[ID_VIP: 8038] TORTONA e ALESSANDRIA (AL) – Progetto di un impianto agrovoltaiico denominato "TORTONA 1" da realizzarsi nel comune di Tortona, con potenza DC pari a 60 MW e potenza immessa AC pari a 50 MW, comprensivo delle opere di connessione da realizzarsi nel comune di Alessandria.

Proponente: LUISOLAR ENERGY S.r.l.

Parere tecnico istruttorio della Soprintendenza Speciale per il Piano Nazionale di Ripresa e Resilienza.

Figura 2 – nuovo Layout

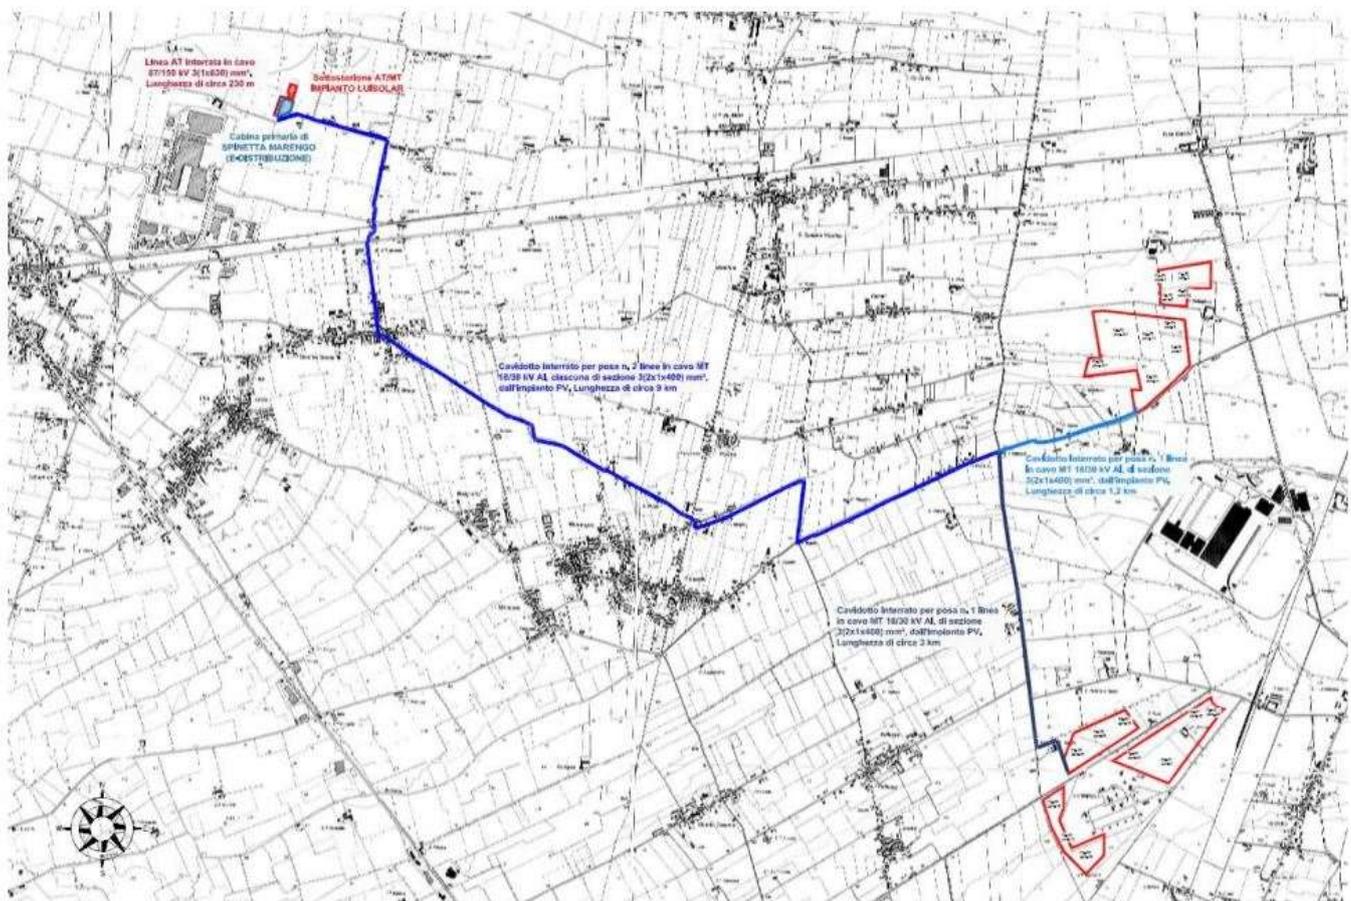
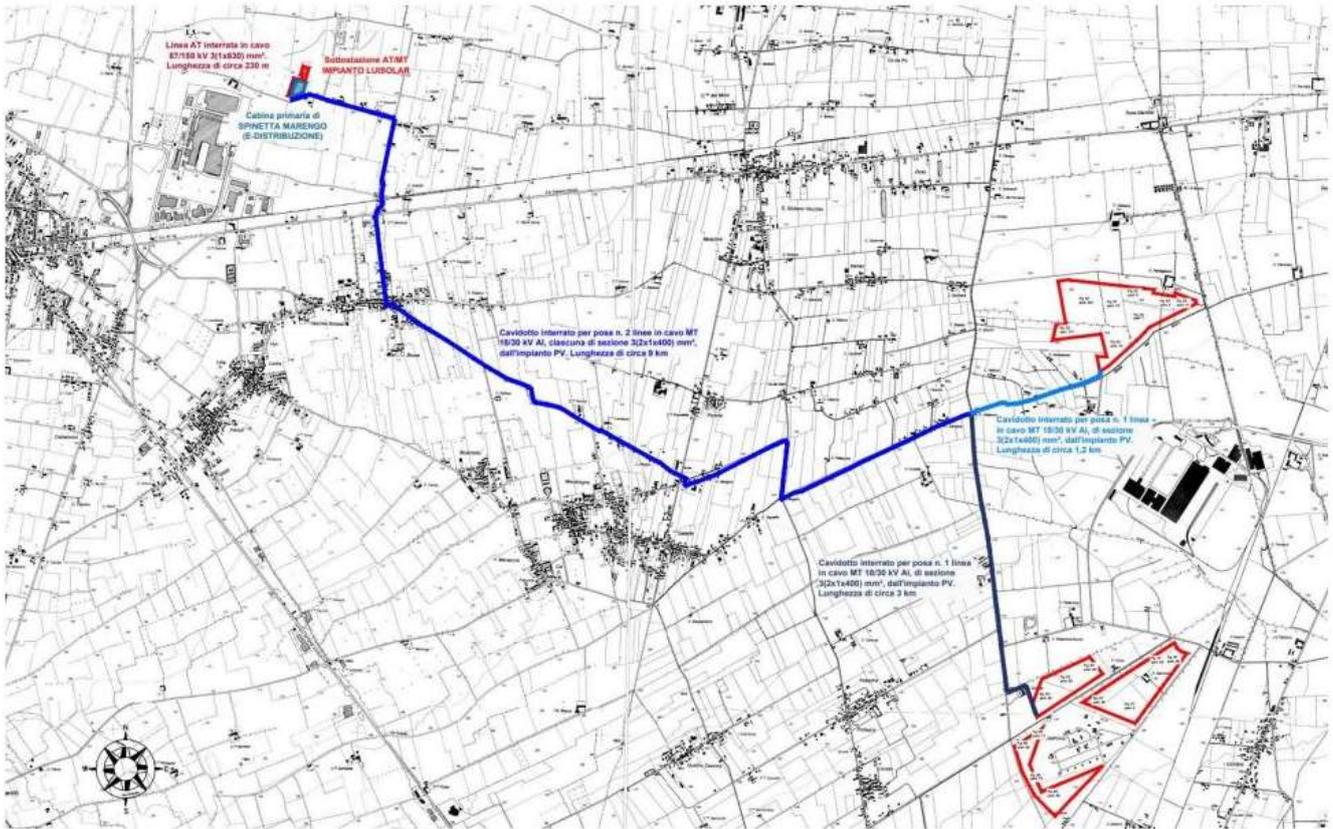
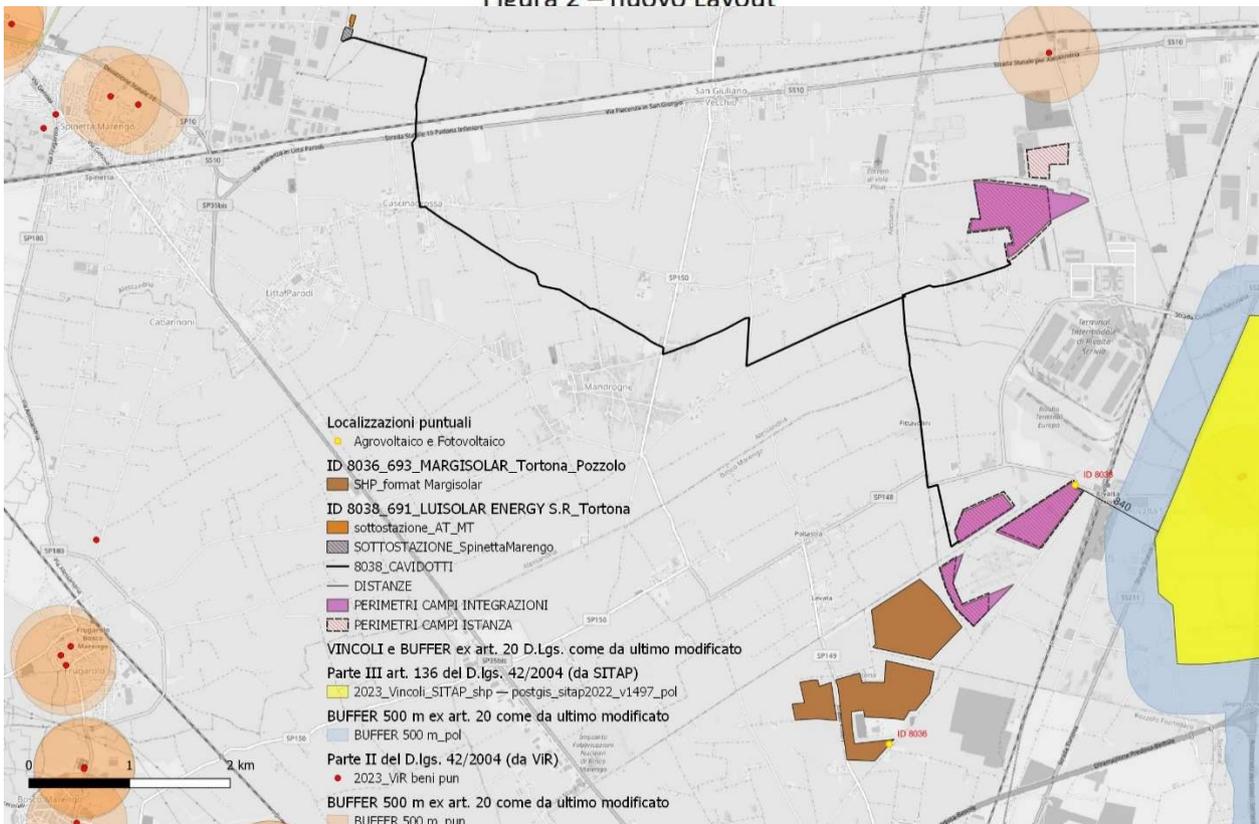
- rispetto agli impatti generati dall'impianto di cui trattasi con la Cascina Pantaleona, preso atto delle modifiche apportate al layout progettuale sopra descritte, si ritiene comunque necessario prevedere una revisione della perimetrazione del campo fotovoltaico prossimo alla Cascina, riducendo la presenza dei pannelli lungo i percorsi di accesso alla tenuta come anche lungo il proprio perimetro.

- c. rivedendo la perimetrazione del campo fotovoltaico in prossimità della Cascina Pantaleona a favore di una riduzione della presenza di pannelli lungo i percorsi di accesso alla tenuta e lungo il proprio perimetro, per la cui definizione la competente Soprintendenza ABAP ha manifestato la propria disponibilità ad un confronto; si richiede in particolare di arretrare il confine lato est del campo, mantenendo la visibilità verso il complesso edificato, priva di elementi di detrazione e integra nei propri caratteri di terreno agricolo;

VISTE AEREE FOTOREALISTICHE

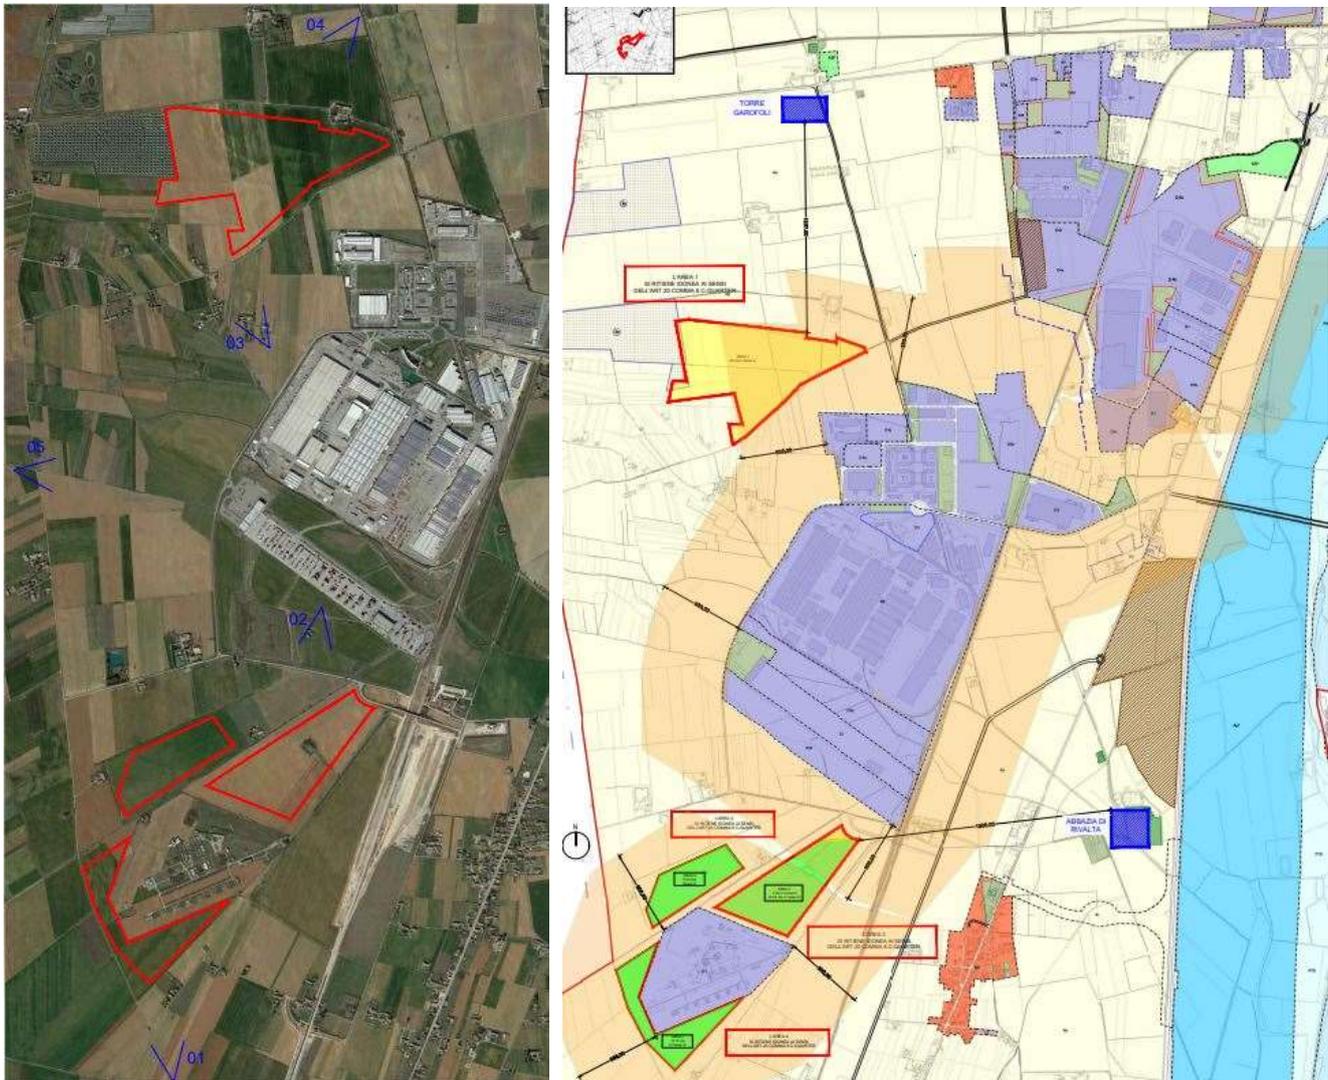
CONSIDERATO che l'impianto di cui trattasi è prossimo all'interporto di Rivalta Scrivia così come si evince dall'immagine riportata sotto sulla sinistra e che il Proponente dichiara che l'area nord dell'impianto è a distanza inferiore di 500 metri rispetto alla predetta zona logistica. Si riporta inoltre in basso a destra uno stralcio dell'elaborato in cui il Proponente compie la verifica rispetto alle aree idonee come definite dall'art. 20, co. 8 del D. Lgs. 199/2021, successivamente aggiornato.

Estratto da elaborato MIC.08.C26

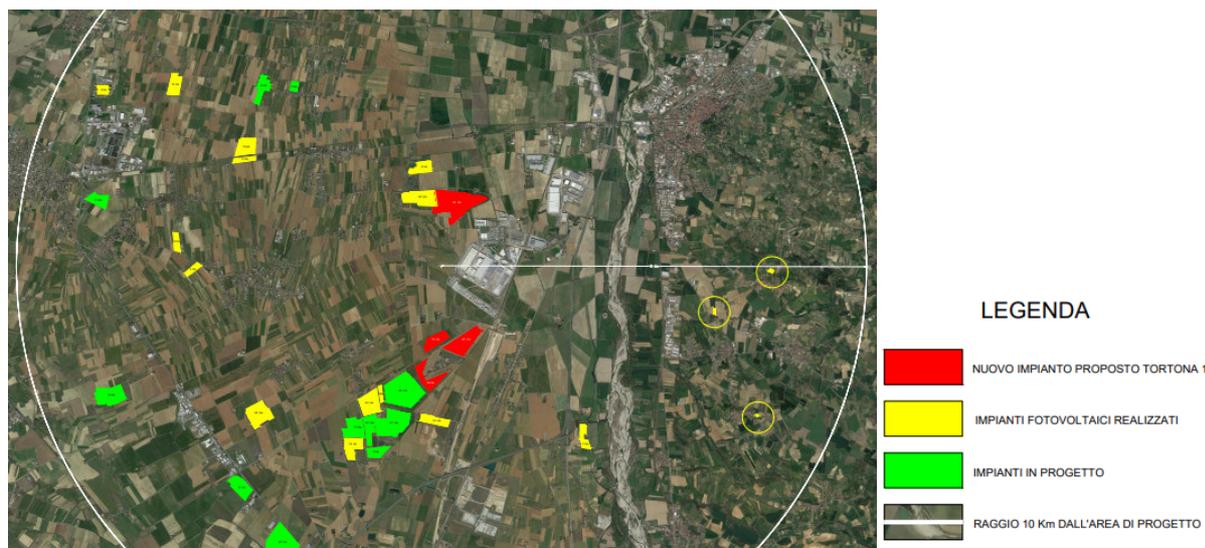
L'integrazione rimanda all'elaborato MIC.08.C26 e all'elaborato MIC.08 ad integrazione del S.I.A con analisi degli impatti cumulativi degli impianti agrovoltaici e fotovoltaici tradizionali esistenti o in corso di autorizzazione nell'arco di un raggio di 10 km. Si prende atto della constatazione di una concentrazione di impianti per la produzione di energia rinnovabile in prossimità di poli industriali esistente ed in espansione. Si evidenzia come in particolare nell'ambito dell'area Sud, considerando gli impianti già realizzati, quello in oggetto e quelli in progetto, sia previsto l'insediamento di campi fotovoltaici per una superficie complessiva di estensione rilevante.

a) Paesaggio- viene evidenziato il carattere completamente pianeggiante della zona di intervento che è ritenuto tale da scongiurare "qualsiasi problema connesso alla presenza di angoli di visuale elevata"; si riporta inoltre l'assenza di interconnessione visiva rispetto al recettore fisso rappresentato dall'Abbazia di Rivalta Scrivia, evidenziando inoltre la presenza di "diversi insediamenti industriali, che fungono da detrattori o barriere visive, limitando la visibilità dello stesso impianto rispetto a possibili recettori fissi", mentre si evidenzia come rispetto ai ricettori mobili, maggiormente coinvolti lungo la Strada Emilia Scauri che collega Rivalta Scrivia a Bosco Marengo ove l'impianto Luisolar e quello in progetto (Margisolar) risultano adiacenti, "le necessarie opere di mitigazione ambientale favoriranno comunque l'inserimento paesaggistico dei due impianti". Viene infine precisato come "Si ritiene che, rispetto i recettori fissi presenti all'interno dei 10 Km di raggio, si potrà verificare un impatto sotto il profilo paesaggistico, in relazione alla Cascina Ponzana (posta quasi all'interno delle aree interessate dall'impianto "MARGISOLAR" in valutazione di impatto ambientale statale) ed alla Cascina Pantaleona (posta in prossimità delle aree interessate dall'impianto "LUISOLAR" oggetto della presente valutazione di impatto ambientale), insieme ad alcune altre cascate sparse sul territorio vicino alle aree interessate dagli impianti fotovoltaici in oggetto.

b) Patrimonio culturale- viene evidenziato che non sono previsti impatti cumulativi o interferenze rilevanti rispetto all' elemento di valore storico-culturale rappresentato dall' Abbazia di Rivalta Scrivia.

Estratto da elaborato MIC.09.C13

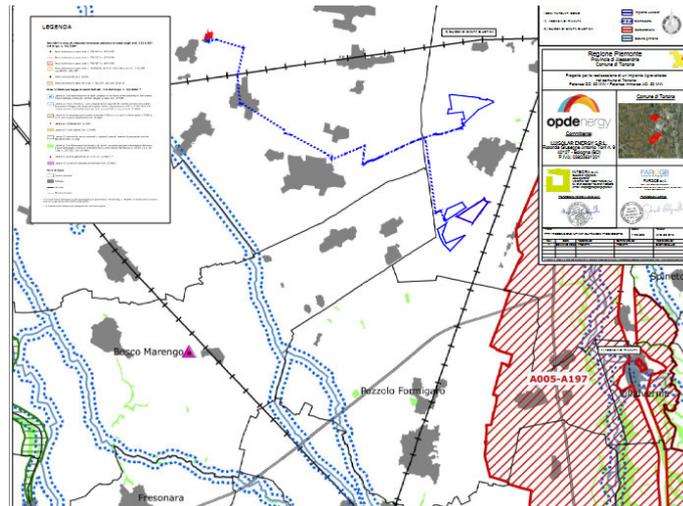
L'integrazione rimanda alle tavole MIC.09.C13 e MIC.09.C14 nelle quali si riporta la perimetrazione delle aree di intervento rispettivamente sulla tavola P2 e P4 del PPR. Si conferma l'assenza di interferenze rispetto a beni paesaggistici tutelati ai sensi della Parte III del D.lgs. 42/2004, pertanto il presente parere non comprenderà il rilascio dell'autorizzazione paesaggistica, non dovuta per il caso in esame.
